# COMUNE DI PAESE

Paese, 9 aprile 2020

**Oggetto: Impianto di compostaggio: realizzazione comparto di digestione anaerobica e upgrading per la produzione di biometano, ditta Contarina Spa.**  
**Verifica di assoggettabilità alla VIA art.19 D.Lgs.152/2006.**  
**Osservazioni, ai sensi dell'art. 19, comma 4, del D.Lgs. 152/2006 ss.mm.ii.**

**Estratto tav. 1 “Analisi del verde” ed estratto tav. 5 “Progetto del verde” con legenda**

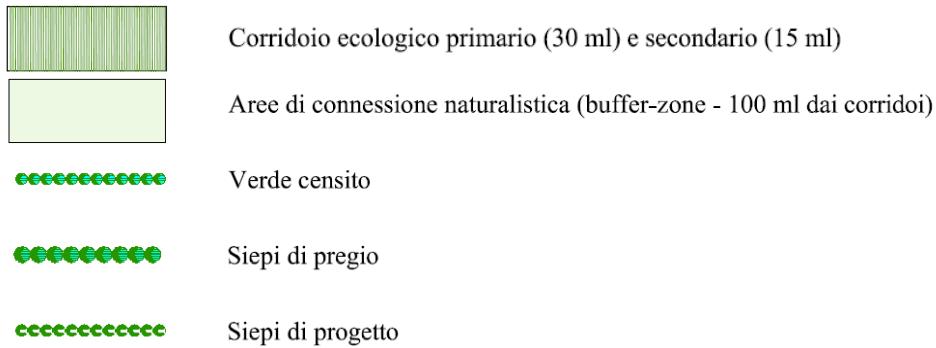
La vigente prima variante del Piano del Verde, approvata con D.C.C. n. 42 del 10/09/2014, individua nell'area d'intervento (come da estratti sotto riportati):

- la presenza dell'”area di connessione naturalistica” o “buffer zone”, pari a 100m dal “corridoio ecologico secondario”, normata dall'art. 26 del vigente Regolamento del Piano del Verde;

- la presenza di “siepi di pregio” censite con apposita scheda n. 37, di cui alla lettere a) dell'art. 30 del vigente Regolamento, ove, al comma 3, è consentita l'eliminazione delle medesime strutture vegetali solo per opere ed interventi di interesse pubblico la cui realizzazione interferisca in modo irreparabile e non ovviabile con le piante tutelate, in tutti gli altri casi l'estirpo, il taglio o la modifica del sedime delle medesime è vietata;

- la presenza di “siepi censite” con apposite schede nn. 34-35-36-38-39, di cui alla lettera b) dell'art. 30 del vigente Regolamento, assoggettate, ai sensi del comma 4 dell'articolo citato, alle modalità d'intervento di cui agli artt. 25, 26 e 27 del Regolamento medesimo, in quanto all'interno dell'”area di connessione naturalistica” o “buffer zone” sopra citata;

- l'indicazione delle “siepi di progetto”, collocate in corrispondenza del “corridoio ecologico secondario” sopra citato;

Si ritiene pertanto necessario applicare alle siepi che appaiono, sulla base della documentazione presentata, oggetto di previsione di abbattimento, quanto previsto dall’art. 44 “Compensazione ambientale” del vigente Regolamento del Piano del Verde, che si riporta di seguito:

In conclusione, qualora ai fini dell’intervento in oggetto non sia possibile mantenere la “siepe di pregio” e le “siepi censite non di pregio” e vi sia sottrazione di superficie erbosa ricadente in “buffer zone”, si ritiene sin d’ora necessario prevedere che le medesime vengano compensate ambientalmente mediante costituzione ex novo di superficie erbosa e siepi di analoga estensione e composizione - in base alle essenze indicate nelle relative schede e con le modalità contenute nel Prontuario del Piano del Verde - in area limitrofa perseguitando il principio dell’invarianza funzionale, con valutazione della compatibilità ambientale delle opere di modifica permanente delle aree site in “buffer zone”.

Considerando l’indicazione della “siepe di progetto” contenuta nella Tav. 5 “Progetto del verde” del vigente Piano del Verde, in corrispondenza del “corridoio ecologico secondario” che percorre i

confini sud ed est dell'aerea in oggetto, l'ipotesi progettuale che si ritiene vada valutata e promossa consiste nella compensazione ambientale anche mediante la ricostituzione e rafforzamento del "corridoio ecologico secondario" citato, nonché all'individuazione di "barriere verdi" a mitigazione dell'area impianti sul fronte ovest dell'area oggetto d'intervento. L'implementazione del progetto in oggetto con la costituzione ex novo di siepi mono o plurifilare lungo i confini sud – est – ovest dell'area, si ritiene migliorativa dell'intervento in oggetto sia dal punto di vista del clima acustico che, data la prossimità con l'area agricola di interesse paesaggistico, dal punto di vista paesaggistico.
